Fra: Simon Noel <simon@byggmesterhitland.no>
Sendt: onsdag 18. desember 2019 09:29
Til: Daniel Bernal
Kopi: Patrick Schuppenhauer
Emne: VS: sak 19/1157 manglar i søknad om igangsettingstillatelse GBNR 23/1 - grunnarbeid og utvendig VA -anleggsarbeid
Vedlegg: H10-midl-VA.pdf; H11-Flomveg-etter.pdf; H9-Nedslagsfelter.pdf; H1-RevC- Oversikt VA.pdf

Fra: Andre Bjørndal <andre@byggadmin.no>
Sendt: onsdag 18. desember 2019 07.58
Til: Simon Noel <simon@byggmesterhitland.no>
Emne: SV: sak 19/1157 manglar i søknad om igangsettingstillatelse GBNR 23/1 - grunnarbeid og utvendig VA -anleggsarbeid

Emne: sak 19/1157 manglar i søknad om igangsettingstillatelse GBNR 23/1 - grunnarbeid og utvendig VA -anleggsarbeid

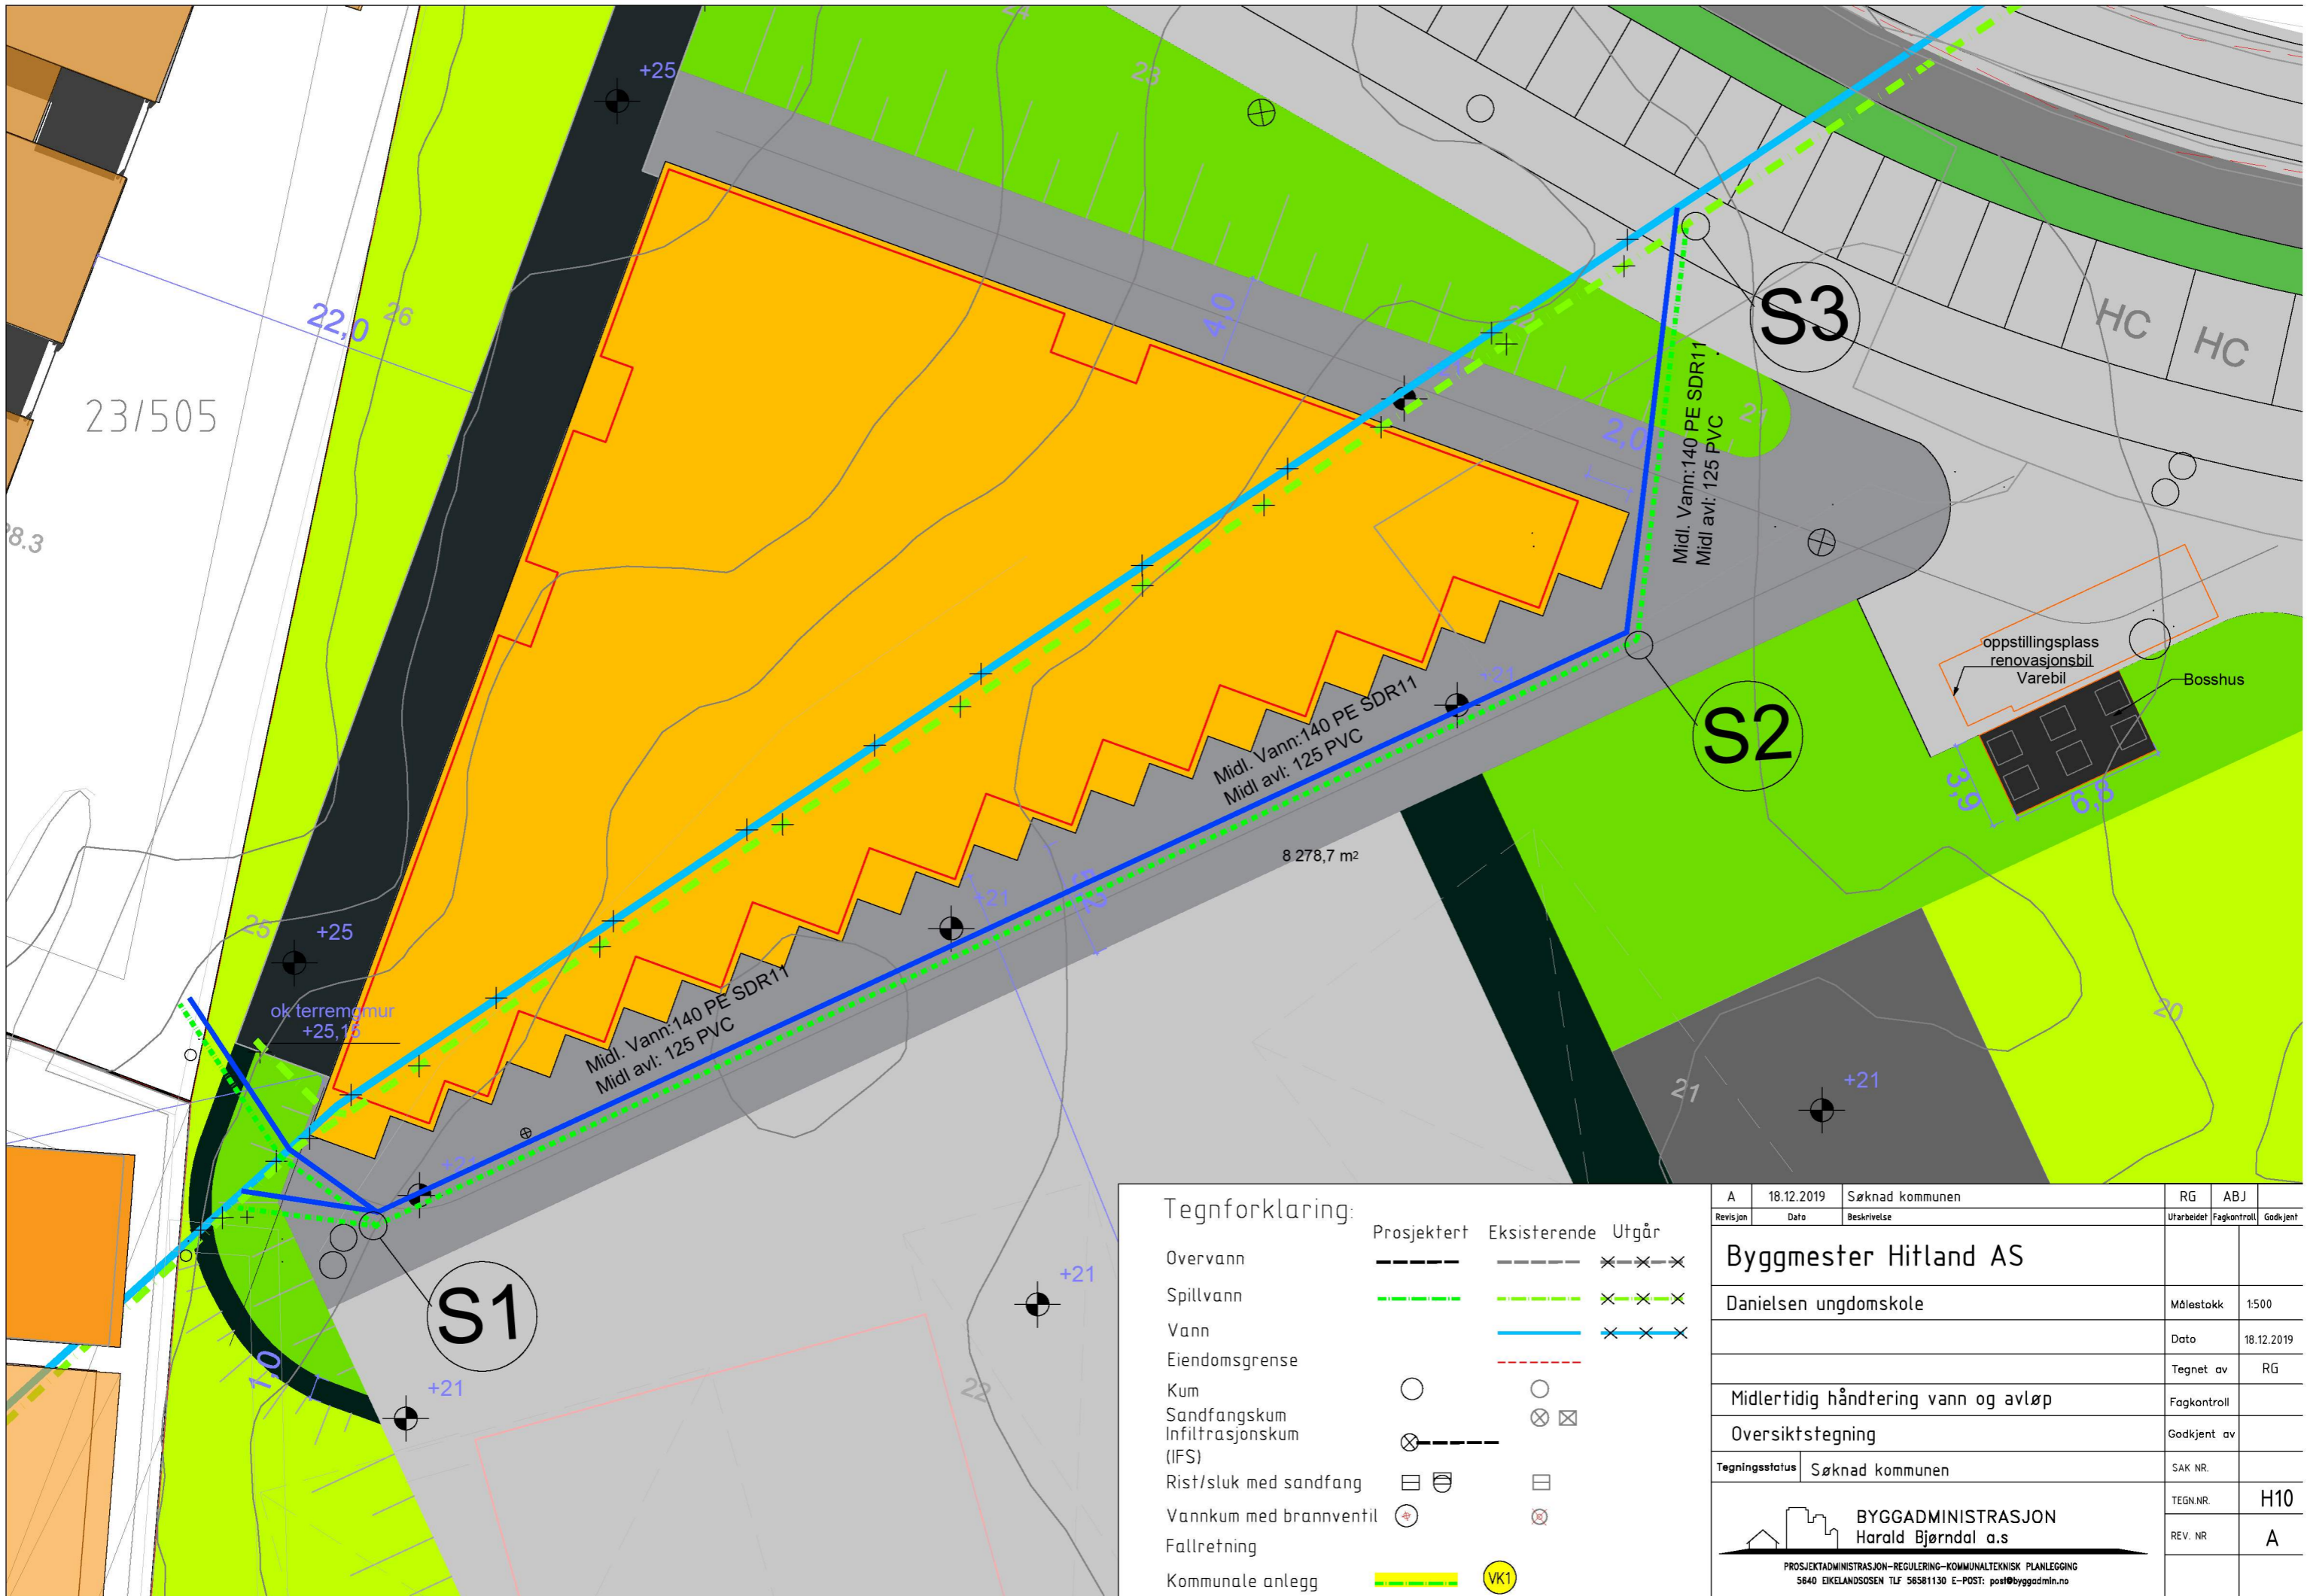
Når det gjelder midlertidig vann og spillvann så ber vi om at dere kontakter Egil Gripsgård, og deretter utarbeider en epost med hva dere blir enige om.

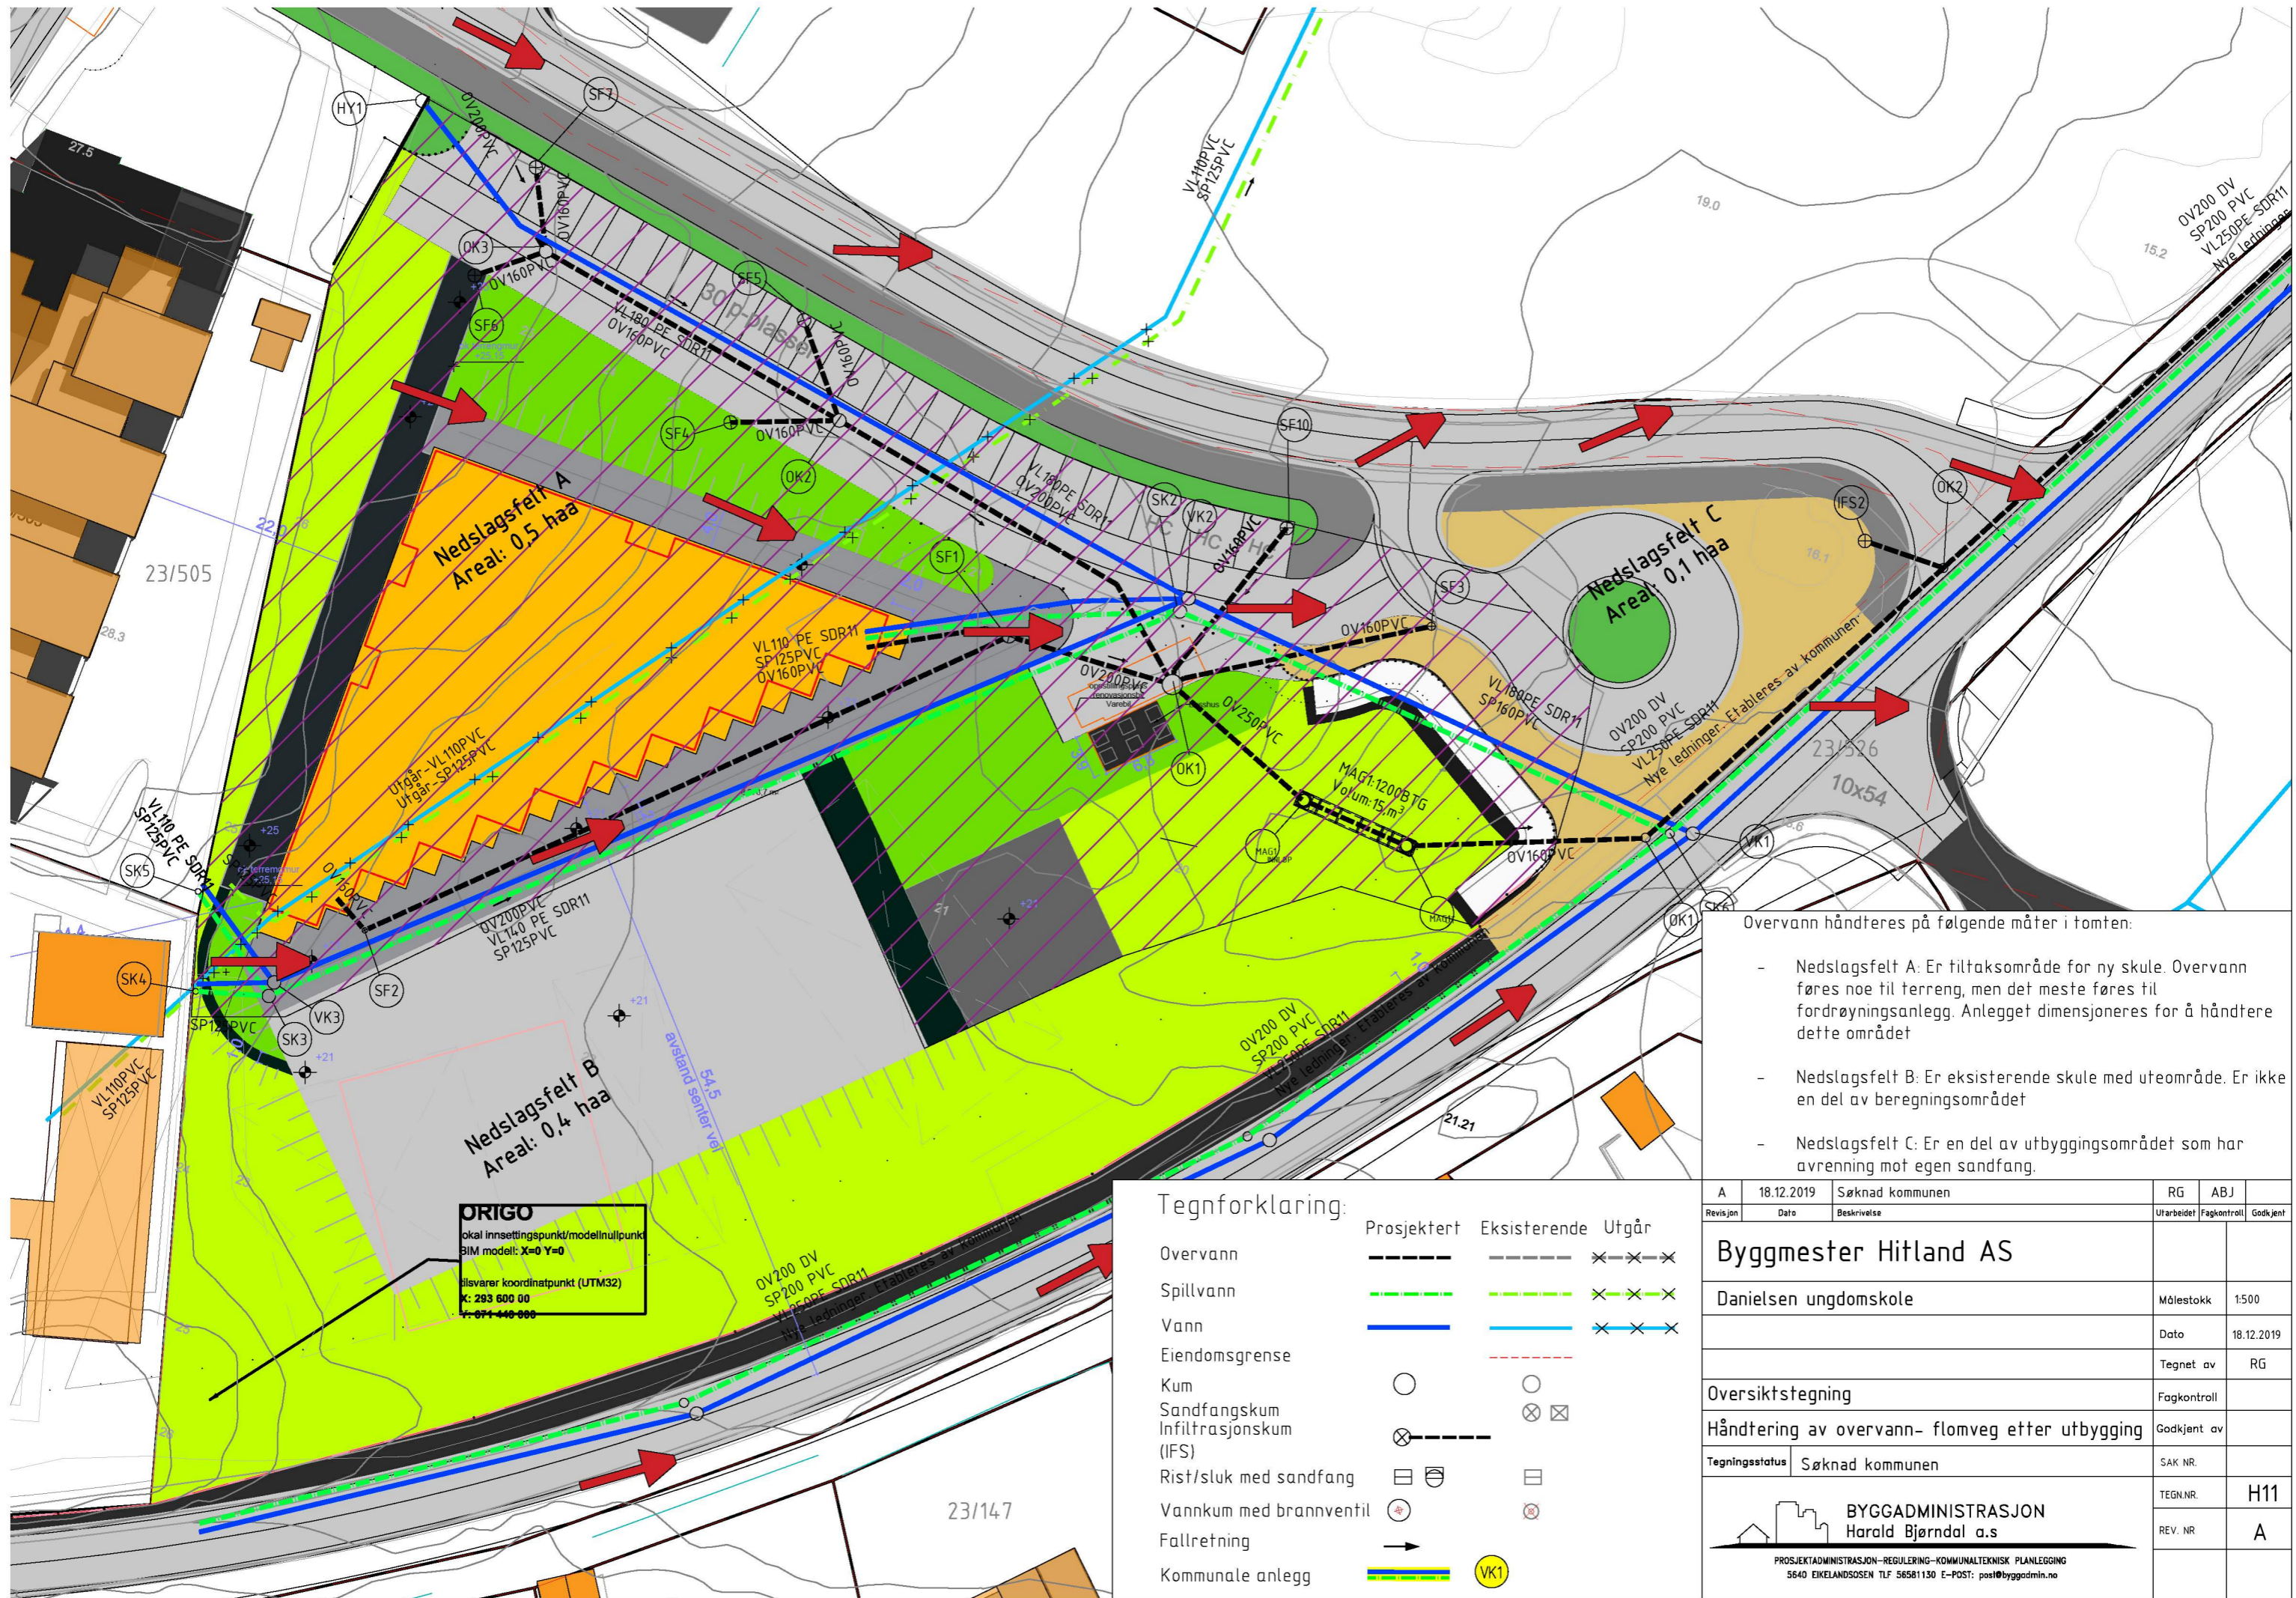
- Samt viser vi til VA-norm til planlagte flomvegar og at disse må vises:

Flomvegar skal planleggjast både på overordna plannivå og detaljert plannivå. Flomvegar må visast på aktuelle planar (til dømes reguleringsplanar og byggeplanar). For utsatte område kan flomsonekartlegging vere aktuelt.

- o IVF kurve for Bergen Sandsli er lagt til grunn
 - o Gjenntaksintervall er 20 år
 - o
- Vedlagt er kart som viser flomveier. Vi knytter oss til nytt kommunalt anlegg med overvannshåndtering (utløp fra magasin). Har følgende kommentarer til flomveier:

- o Fortau langs Mjåtveitvegen vil forhindre at overvann renne rinn på tomten. En flom i denne vegen vil nokk ende på terreng etter avkjørselen som vist på vedlegg. Våre utbygging endrer ikke dette

- o Fortau langs Holtermannsveg vil forhindre at overvann renne rinn på tomten, men i avkjørselen må det under detaljprosjekteringen sjekkes om flom kan komme inn på tomten. Eventuelt må her gjøres tiltak . En flom i denne vegen vil nokk ende på mot lavbrekk nord for vegen som vist på vedlegg. Våre utbygging endrer ikke dette.

- o Interne veger rundt ny skule kan benyttes som lokale flomveier. Der er lite vann som kan komme her, men veier børe utformes slik at det er fall mot snuhammer.
